OGGETTO: D.Lgs. n. 152/2006 - L.R.T. n. 25/1998 - L.R.T. n. 20/2006, loro successive modifiche ed integrazioni.
Progetto per la costruzione ed esercizio di un impianto di stoccaggio e di trattamento rifiuti non pericolosi, da realizzarsi in Località Le Valli - Zona Cave - Comune di Bucine (AR).

Autorizzazione alla realizzazione ed alla gestione dell'impianto.

Allegato n. 1 alla Deliberazione della Giunta provinciale n. 201 del 15/04/2013

ISTRUTTORIA TECNICA

PLANIMETRIA - TAV. IV n. 9

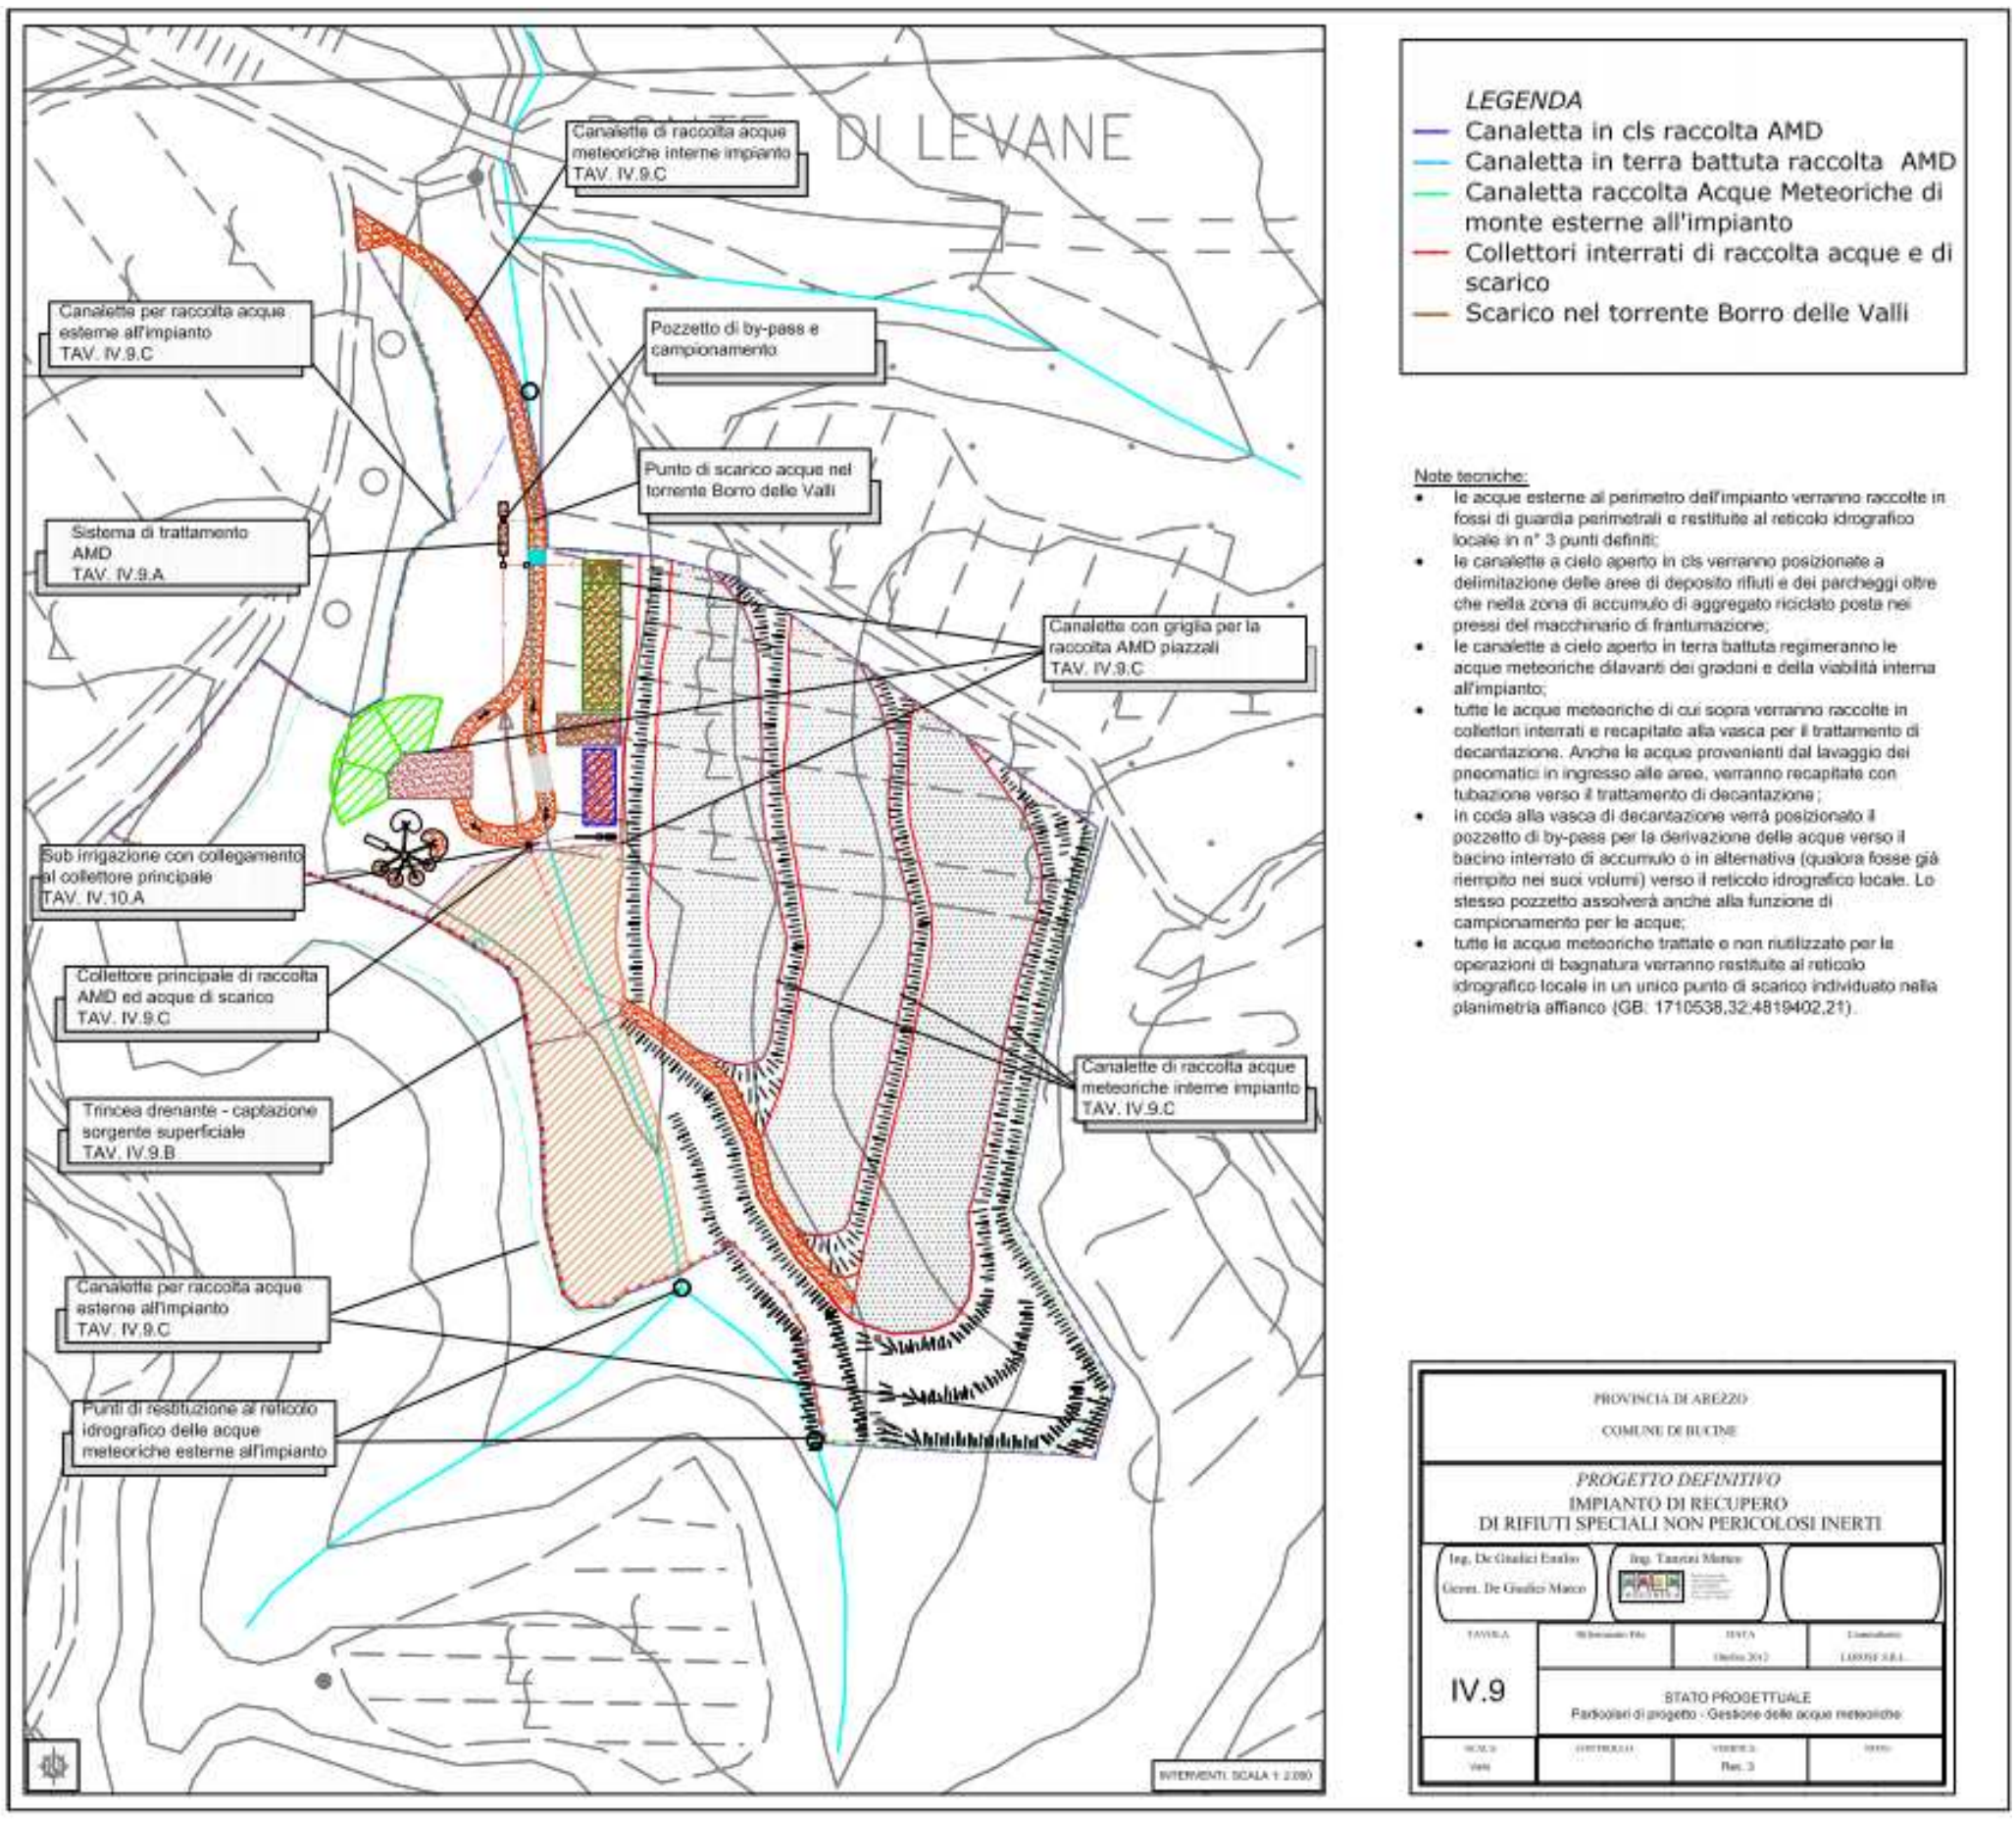
Dalla TAV. IV.3.B risulta differentemente dal progetto approvato con Delibera n. 492 del 22/10/2012 che le acque ricadente sui materiali stoccati nei gradoni

confluiscono in un punto non precisato tramite canaletta.
Nella TAV. IV.9.A relativa alla vasca di decantazione posta in prossimità dell'ingresso all'impianto si afferma che:

12. **di autorizzare,** ai sensi dell'art. 124 del D.Lgs. 152/2006, la LEROSE S.r.l., a scaricare in acqua superficiale, le acque reflue domestiche e le acque di prima pioggia provenienti dal dilavamento delle aree dell'impianto di stoccaggio e recupero rifiuti, da realizzarsi in Località Le Valli - Zona Cave - Comune di Bucine, come rappresentato dagli Allegati n. 3 e n. 4, quali parte integrante e sostanziale del presente Atto;

13. **di stabilire,** inoltre, con riferimento a tale ultimo aspetto, le seguenti prescrizioni:

13.a. la Società dovrà mantenere gli scarichi conformi ai valori limite di emissione fissati dalla **Tabella 3 dell'Allegato 5** del D.Lgs. n. 152/2006;

13.d. il pozzetto di ispezione e prelievo, assunto per la misurazione dello scarico dovrà risultare accessibile ai Servizi di controllo per il campionamento previsto dalla normativa vigente;

13.e. la Società dovrà mantenere efficienti gli impianti di depurazione a servizio dei reflui prodotti, verificandone il funzionamento e l'adeguata manutenzione, provvedendo periodicamente a smaltire i depositi di fanghi, di idrocarburi e di olii accumulati tramite ditte specializzate;
